<b>CONCEPTO TÉCNICO SOBRE NECESIDAD DE ESTUDIOS DETALLADOS DE AMENAZA Y RIESGO POR FENOMENOS DE REMOCIÓN EN MASA DENTRO DEL TRÁMITE DE LICENCIA URBANÍSTICA</b>	Código:	GPR-FT-10
		Versión:	04
		Fecha de revisión:	21/06/2011

1.1 CONCEPTO TÉCNICO No. CT:	6750
1.2 ÁREA:	Técnica y de Gestión
1.3 COORDINACIÓN:	Investigación y Desarrollo
1.4 REFERENCIA CRUZADA RADICADO FOPAE:	2012ER22309
1.5 RESPUESTA OFICIAL No.	RO-60885

2.1 SOLICITANTE:	CURADURÍA URBANA No. 2
2.2 PROYECTO:	VIVIENDA MULTIFAMILIAR
2.3 LOCALIDAD:	4. San Cristóbal
2.4 UPZ:	50. La Gloria
2.5 BARRIO O SECTOR CATASTRAL:	San Martin de Loba
2.6 DIRECCIÓN:	Calle 41 Bis Sur No 1B-64 Este
2.7 CHIP:	AAA0004TZFT
2.8 MANZANA CATASTRAL:	20
2.9 PREDIO CATASTRAL:	04
2.10 ÁREA (Ha):	0.0120(*)
2.11 FECHA DE VISITA:	15 de Enero de 2013

Fotografía No. 1. Predio en donde se desarrollará el proyecto ubicado en la Calle 41 Bis Sur No 1B-64 Este de la Localidad de San Cristóbal.

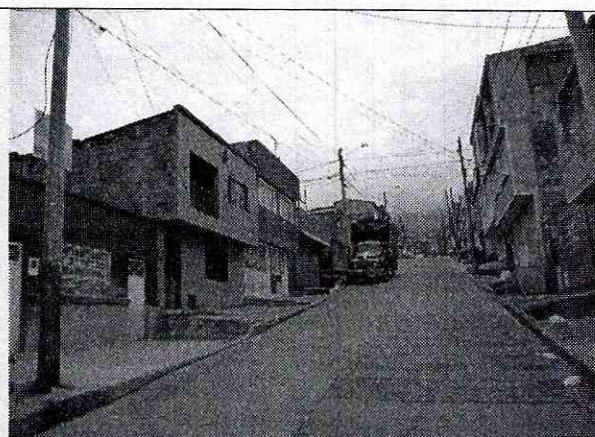
La zona donde se busca desarrollar el proyecto corresponde con un sector con uso de suelo urbano con edificaciones de tipo residencial, en un sector consolidado a nivel urbano, con densidad de construcción alta (ver Fotografías No. 1 y 2); así mismo, las vías del sector que se encuentran pavimentadas, cuentan con sistemas de drenaje para el manejo de escorrentía superficial, que se conectan con la red de alcantarillado pluvial; el sector cuenta con sistema de alcantarillado sanitario. En la zona se encuentran viviendas hasta de tres (3) niveles, en un terreno con pendiente media a alta.

En el momento de la visita técnica al predio de la Calle 41 Bis Sur No 1B-64 Este, en el barrio San Martín Sur de la Localidad de San Cristóbal, se encontró una construcción de un (1) nivel con sistema estructural en mampostería simple; en el predio no se evidenciaron procesos de remoción en masa de carácter local, tampoco se encontraron evidencias de procesos de remoción en masa de carácter general en la zona de influencia del proyecto. A pesar de lo anterior, se advierte que cualquier intervención que se realice, debe tener en cuenta la presencia de la infraestructura aledaña, por lo que el responsable del proyecto debe garantizar en todo momento la estabilidad general del lote y su entorno.

Dadas las condiciones físicas del entorno del proyecto, se considera que la probabilidad de que se presenten procesos de remoción en masa en el área es baja y que en caso de ocurrir, los mismos serían de carácter menor y estarían asociados a intervenciones anti-técnicas de origen antrópico o producto del mal manejo de aguas de escorrentía o de aguas servidas, durante las excavaciones requeridas en el proceso de implantación del proyecto en el terreno.
